Til Kristiansand kommune  
v/ ordfører Oddvar Skisland

## **ER DET OSS EN GANG TIL?**

Vi i det nyopprettede Søndre Eventyrveien Vel er alvorlig bekymret for Agder Energisentrals planer om å bygge søppelforbrenningsanlegg i sentrumsnært strøk. Agder Energisentral har engasjert firmaet Rambøll til å utrede konsekvensene av å bygge et slikt anlegg, blant annet mht valg av tomt.

Vedlegg 1  
F1 fra E39

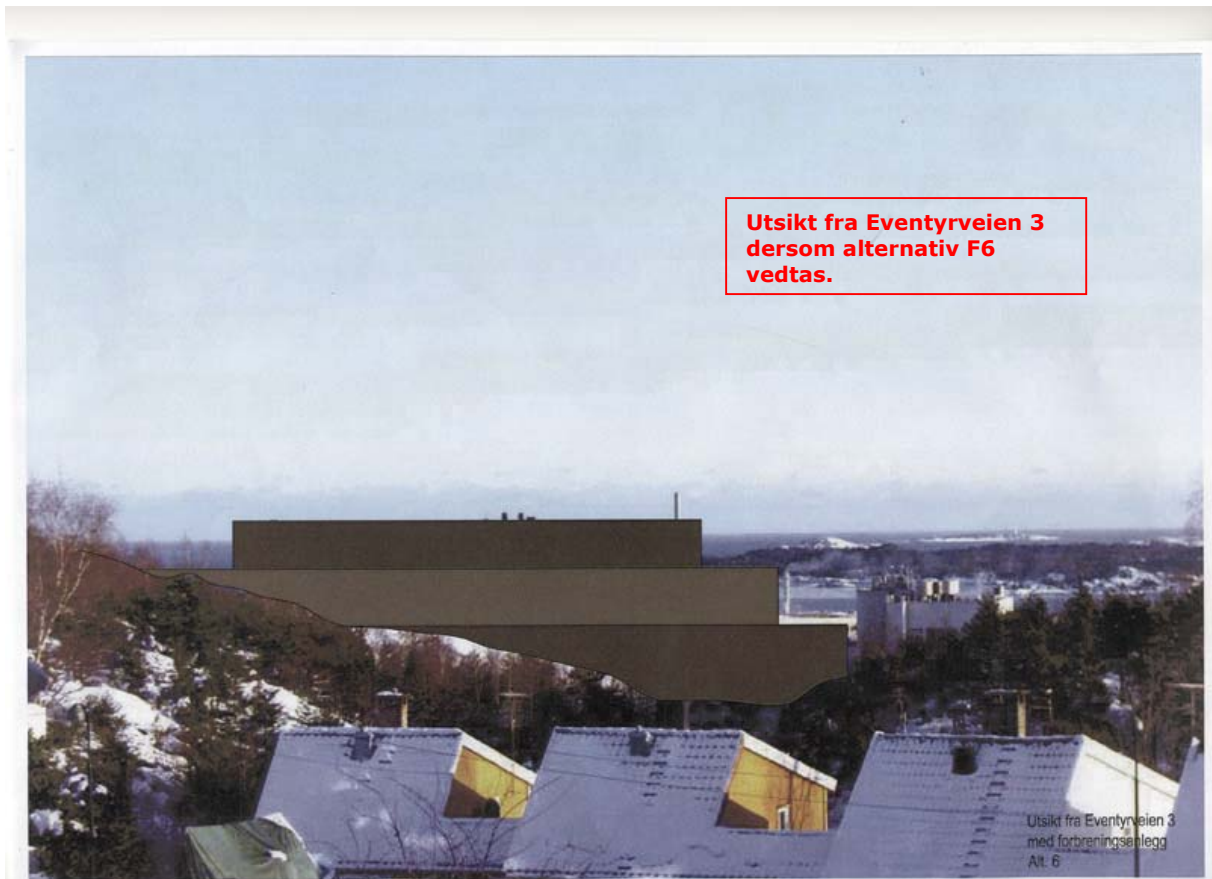
Monolitten i Oslo er 17 m høy. Her er den monterert inn i pipa som er planlagt å være 75m.

Audi A4 innmontert i rett størrelsesforhold.

**Dette bildet viser manipulasjonen i de digitale simuleringene fra Rambøll.**
